核能二廠耐震安全餘裕評估計畫
成果總結報告
原能會安全評估報告

行政院原子能委員會 核能管制處
中華民國 103 年 8 月

圖三：核二廠安全停機反應爐冷卻系統補水控制系統

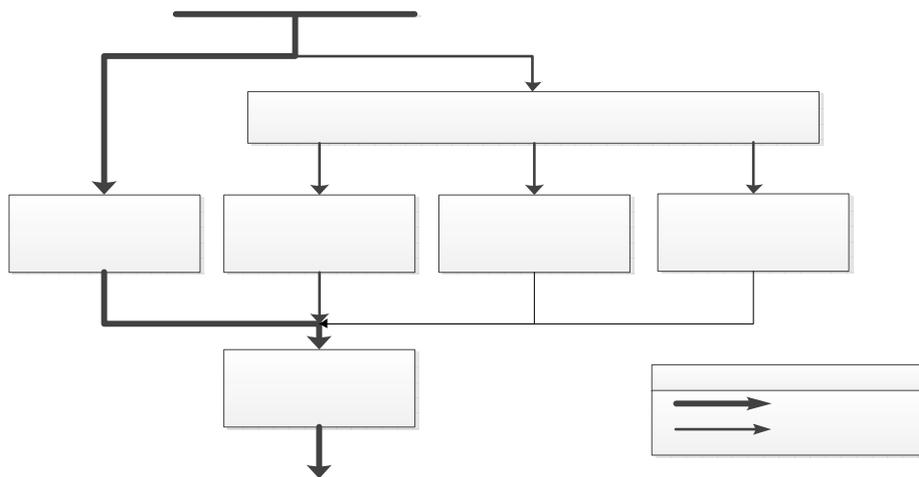
審查小組對 SMA 報告第三章之(二).3.b”RCS 排水”中說明兩條主要路徑包括 SRV 及 PCIS，但表六之耐震巡查設備清單中 SRV 僅列出 7 只 ADS 閥，而 PCIS 閥僅將 MSIV 納入，且未將 igniters 列入，乃提出 RAI-KS-I-013，要求台電公司說明此清單是否符合 NUREG-1407 之 3.2.6 節原則，並檢討清單之完整性。台電公司澄清說明：(1)屬安全停機並維持穩定狀態四項安全功能之系統及其組件均已列入 SSEL，並進行現場巡查及紀錄於 SEWS 或計算資料中。

(2)NUREG-1407 Section 3.2.6 僅針對大或不尋常的破裂項目(large breaches)，並非做全面性的餘裕評估也不涵蓋潛在的、微小的圍阻體問題(minor containment performance issues)；穿越器本身的弱點(如填封物、穿越器冷卻系統，the inflatable seals and penetration cooling systems)不屬於大的破裂項目(not an issue for large breaches)，一般均不列入 SSEL 清單中。圍阻體真正的 SMA 衝擊為早期巨大洩放(Large Early Release, LER)，填封物、穿越器冷卻系統不被認為是隔離系統，因此即使如填封物失效造成之洩漏也視為非 LER。(3)16 只 SRV 中，僅 7 只 ADS 屬於 ECCS 之設備(即安全停機成功路徑之設備)，故 SMA 評估中僅列 ADS 系統；其餘 9 只 SRV 未屬 ECCS，故不需列入評估清單。PCIS 清單中，對影響爐心安全(爐心融毀)相關設備，才列入評估清單，igniters 為事故後，用以降低及減輕事故程度，故未列入評估清單。依上述說明，僅需針對 Large Early Release(LER)項目，故僅列入 MSIV。審查小組再要求台電公司：(1)就其失效對”排水功能之影響提出澄清；(2)igniters 為 NUREG-1407 所列需就圍阻體進行評估之案例，請提出可排除之理由依據。台電公司再答覆說明報告中 3-6 頁 b.RCS 排水項目，應依附件一.4.1.5. RCS Inventory Discharge 說明。Discharge 語譯為排水非合適，應以 RCS 『排放降壓』譯詞，SRV 降(洩)壓為利於 ECCS 補水功能，無失效排水功能部分之說明，若 SRV 就 open，核二廠有緊急應變程序書執行運轉操作。對 RCS 排水擬進版修訂「RCS 降(洩)壓」避免誤解(同 RAI-KS-I-003 之修訂)。對 SRV 降(洩)壓為利於 ECCS 補水功能，依核二廠 EOP base，只要操作 4 只 SRV 即可達到反應爐緊急洩壓供 ECCS 補水狀態，7 只 ADS/SRV 已提供 3 只備用。另 SMA 為 beyond design basis，因此 PRA 對 SMA 的設備選擇影響很大，此與 Table 4-13 of

NUREG/CR-4334 相符。至於 Hydrogen igniters 被歸類為 Functional Group B (Containment Overpressure Protection)，而 SMA 僅需評估 Functional Group A (Reactor Subcriticality and Emergency Core Cooling Early)。Hydrogen igniters 僅在 Group A systems 失效時才需評估，而 SMA 評估則為確保 RLE 時，Group A 系統功能存活，因此 Group B 系統均假定能維持功能而不需列入 SMA SSEL。審查小組審查後，有關排水之修訂說明(同 RAI-KS-I-003)，台電公司再答覆為維持原內容，不予修訂。台電公司答覆說明經審查後可接受。
